新竹縣政府工程查核代表照片表

拍攝日期：110.03.11

工程名稱：新竹縣竹北市光明一路停 6 停車場興建工程

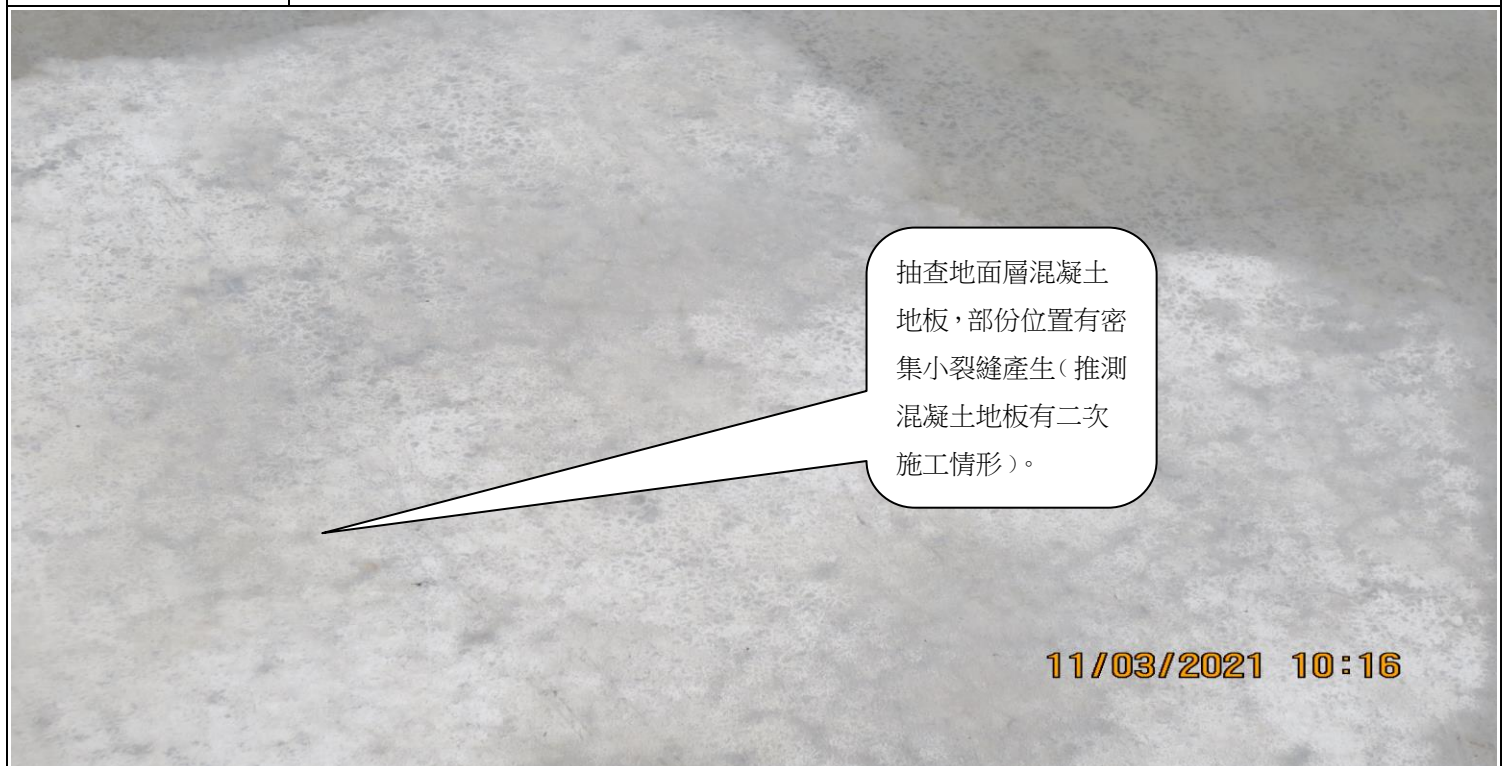
地下一樓橫梁拆模後有數處殘留模板及鐵釘未剪除。

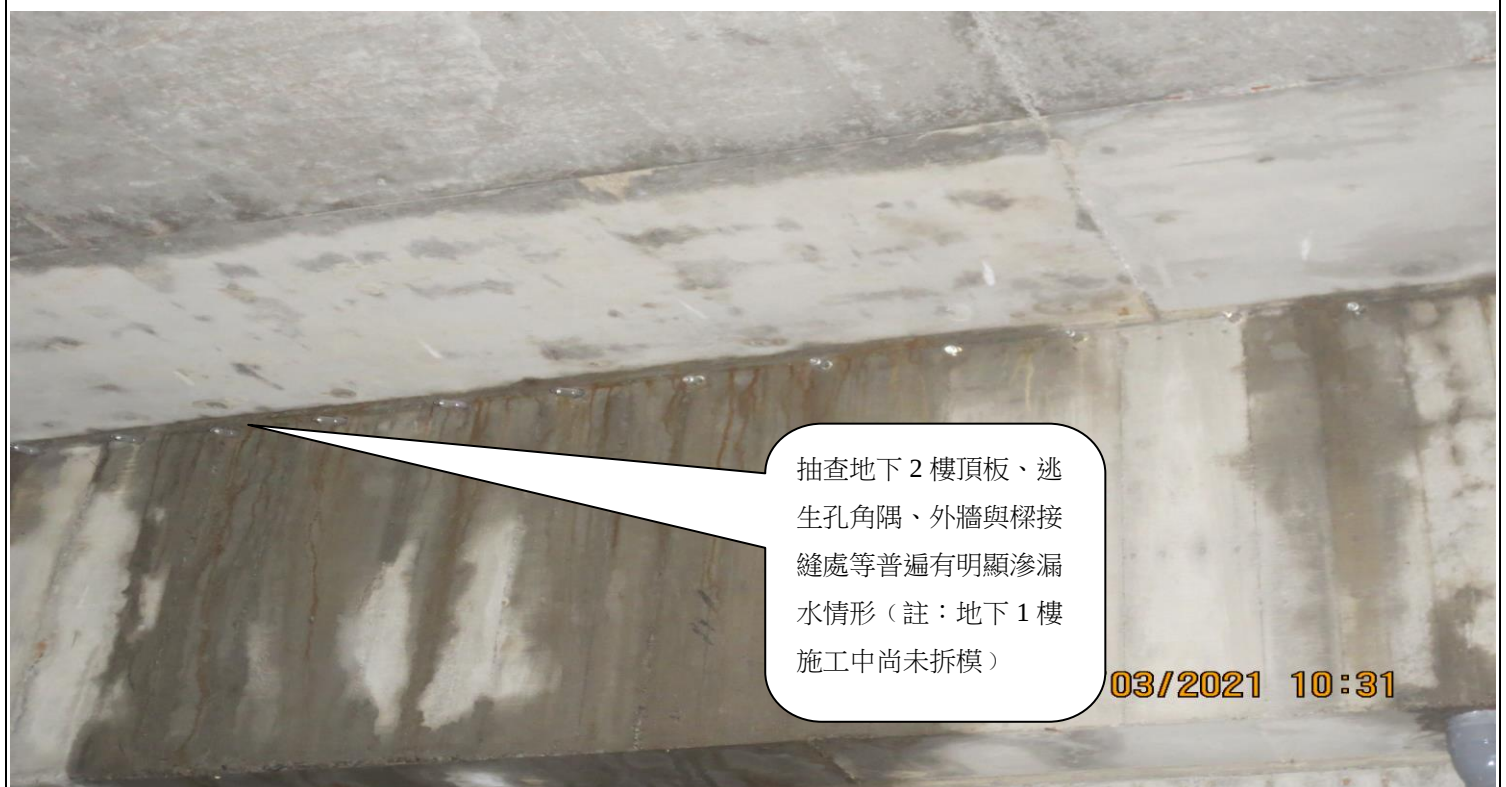
抽查地下2樓頂板、逃生孔角隅、外牆與樑接縫處等普遍有明顯滲漏水情形（註：地下1樓施工中尚未拆模）。

抽查地下2樓頂板、逃生孔角隅、外牆與樑接縫處等普遍有明顯滲漏水情形（註：地下1樓施工中尚未拆模）。
